Ofício N° 39/2022/IPHAN-SP-IPHAN

Assunto: Plano de Intervenção do Parque Ibirapuera.

Serviço Público Federal
Ministério do Turismo
Secretaria Especial da Cultura
Instituto do Patrimônio Histórico e Artístico Nacional
PARECER TÉCNICO N.º 264/2021/COTEC IPHAN-SP/IPHAN-SP

ASSUNTO: Plano de Intervenção do Parque Ibirapuera, município de São Paulo, estado de São Paulo.

Projeto de novos sanitários na marquise.

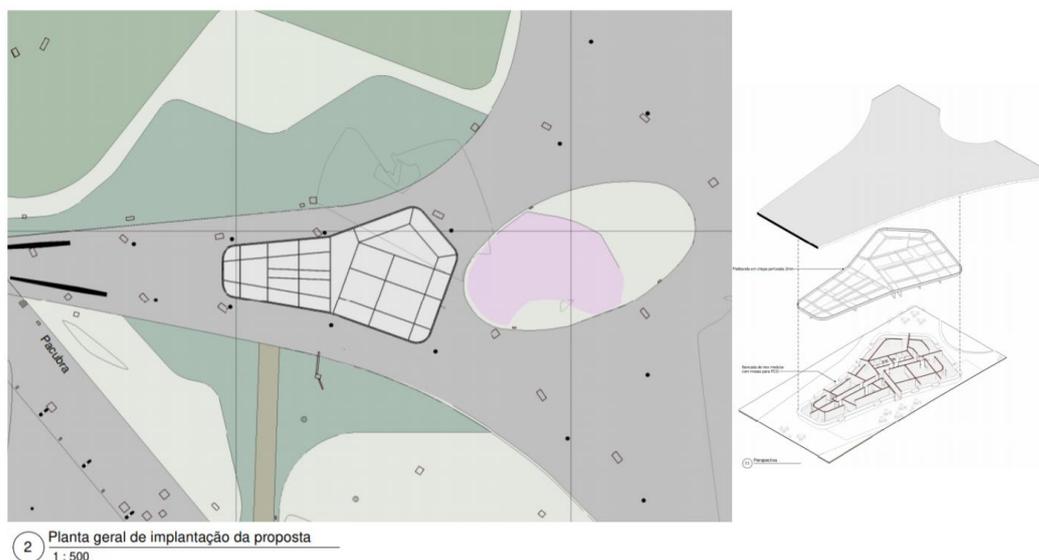
- Favorável ao prosseguimento da proposta de remoção dos sanitários e do restaurante. Em que pese estarem listados na Resolução de Tombamento, entendemos que a proposta é favorável à fruição na marquise;
- Favorável à execução do novo núcleo de alimentação onde funcionava o antigo The Green. O modelo de ocupação proposto contém lojas variadas em vez de um único restaurantes, o que favorece a concorrência e conseqüentemente melhora o acesso aos visitantes de baixa renda.
- Contrário à implantação dos pontos de apoio ao visitante – prejuízo à fruição.
- Deverá ser apresentada proposta e planejamento de intervenções junto ao MAM, objetivando recuperar a integridade física e visual da Marquise.

Parquinho Principal – proposta.

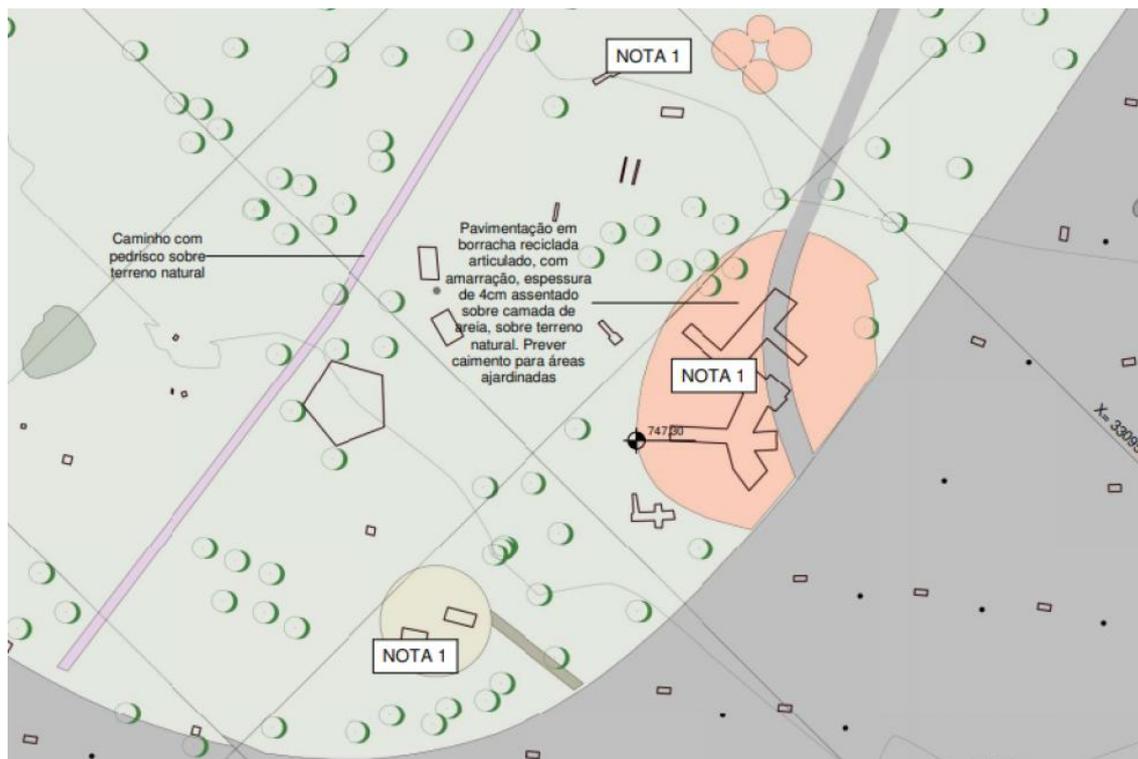
- Favorável à conservação inicial dos equipamentos existentes.

Prancha: URB-IBI-URB-AP-024

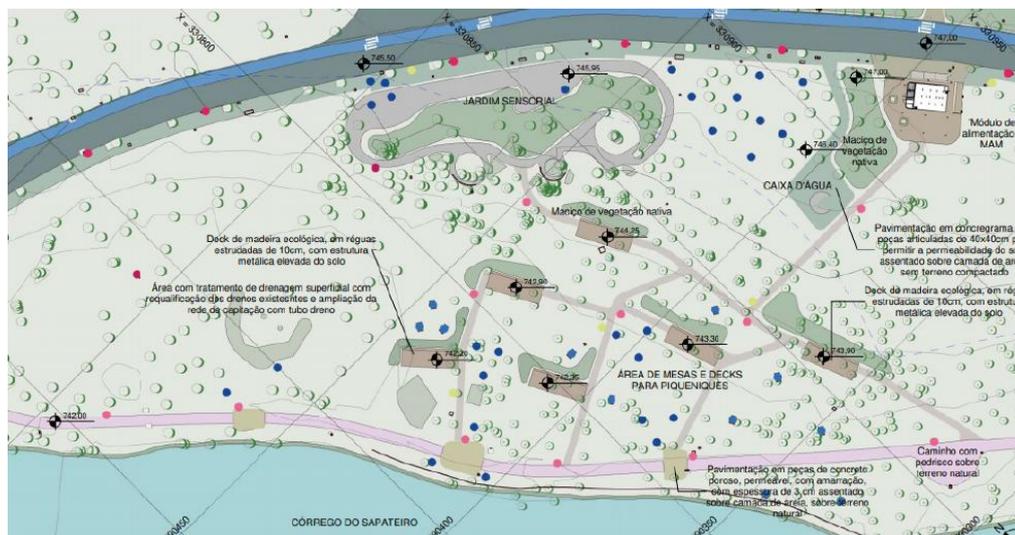
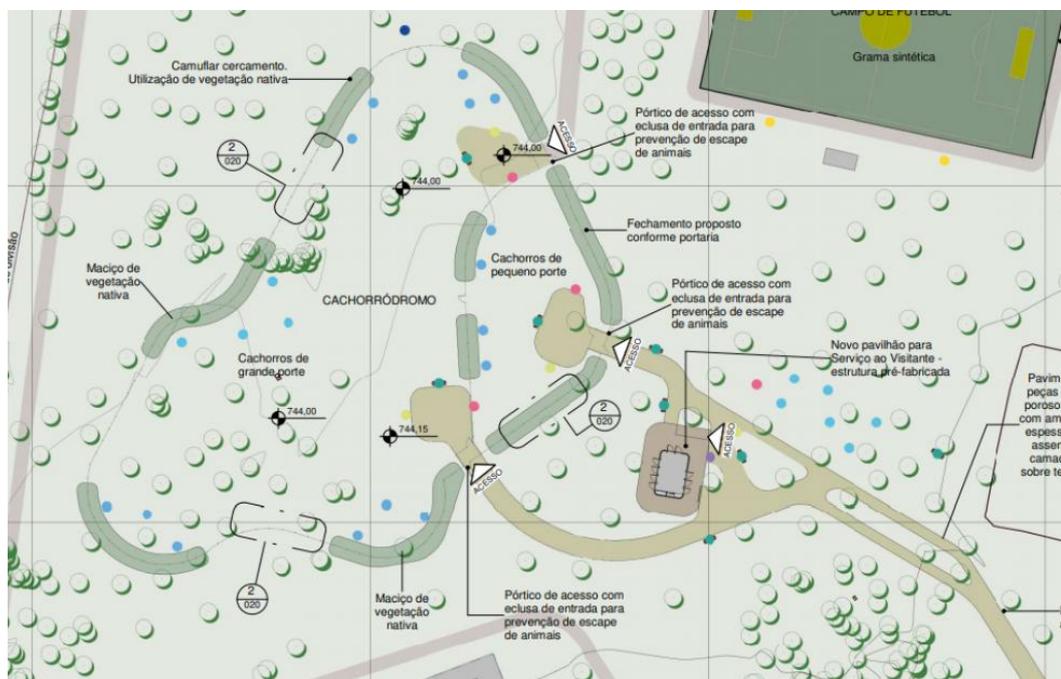
- Favoráveis à definição das áreas de piquenique indicadas.
- Para a avaliação do impacto dos diversos decks apresentar simulação da área de piquenique próximo à córrego do sapateiro.
- Apresentar os modelos de mobiliários (mesas, lixeiras, bebedouros) a serem instalados.
